Mission régionale d'autorité environnementale
BOURGOGNE - FRANCHE - COMTÉ

**Avis de la Mission Régionale d'Autorité environnementale
de Bourgogne-Franche-Comté
sur le projet éolien de Bellevaivre
sur la commune de Mercey-sur-Saône (70)**

N° BFC-2024-4395

Figure 2 : Localisation des projets éoliens (Source : DREAL BFC - juin 2024)

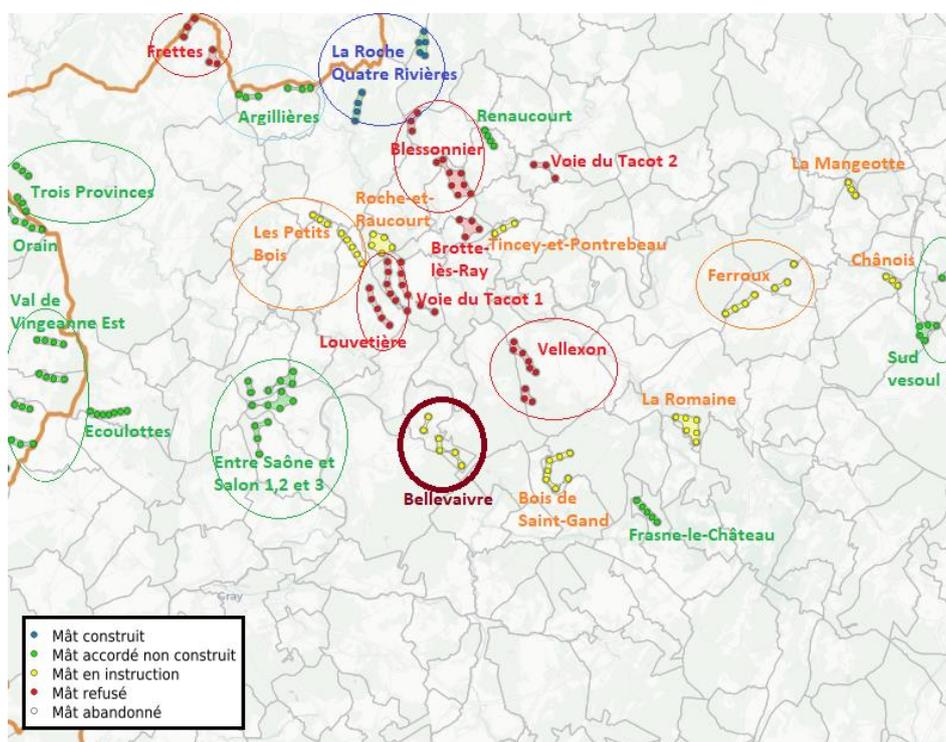
L'étude d'impact estime que les effets cumulés ne sont pas significatifs sur l'avifaune. Elle met en avant le fait que des trouées suffisamment grandes seront préservées entre les parcs (4,3 km minimum) pour laisser passer les oiseaux migrateurs qui suivent l'axe de la Saône, et qu'aucun autre parc ne s'implante en amont ou en aval selon cet axe. Ce dernier point est à relativiser au regard des autres parcs refusés ou en cours. L'implantation de la plupart des parcs perpendiculairement à l'axe général de migration (sud-ouest / nord-est) pose aussi question. L'éloignement avec les autres parcs est par ailleurs jugé suffisant pour limiter les impacts sur les oiseaux nicheurs ou hivernants, de vastes étendues restant disponibles au sein de leurs territoires vitaux, en particulier pour les rapaces.

Les effets cumulés sont jugés très faibles sur les chauves-souris, sans qu'ils ne soient évalués, bien que le rôle potentiellement majeur de la vallée de la Saône pour leurs déplacements, en particulier en migration, soit relevé. Des échanges de populations sont en effet jugés possibles avec les secteurs d'implantation d'autres parcs dans un rayon de 30 km, où se situent plusieurs sites d'intérêt chiroptérologique majeur (cf. chapitre 4.1.2). Le dossier considère que les mesures mises en place permettent de réduire suffisamment les éventuels effets cumulés, ce

qui serait à justifier, la somme d'impacts non significatifs pouvant s'avérer significative, notamment pour les espèces à forte patrimonialité comme la Noctule commune ou le Minioptère de Schreibers.

L'analyse des effets cumulés sur les espèces forestières mérite par ailleurs d'être approfondie. La majorité des projets éoliens du secteur prend en effet place dans des forêts communales gérées par l'ONF, chacun générant des impacts jugés non significatifs en termes de destruction, de fragmentation ou d'altération d'habitats forestiers. La somme de ces impacts peut là aussi s'avérer significative à terme.

La MRAe recommande d'approfondir l'analyse des effets cumulés sur les oiseaux, les chiroptères et les espèces forestières, en tenant compte de l'ensemble des autres projets éoliens dans un rayon de 20 km, et de définir si nécessaire des mesures ERC complémentaires en cohérence avec les parcs voisins.
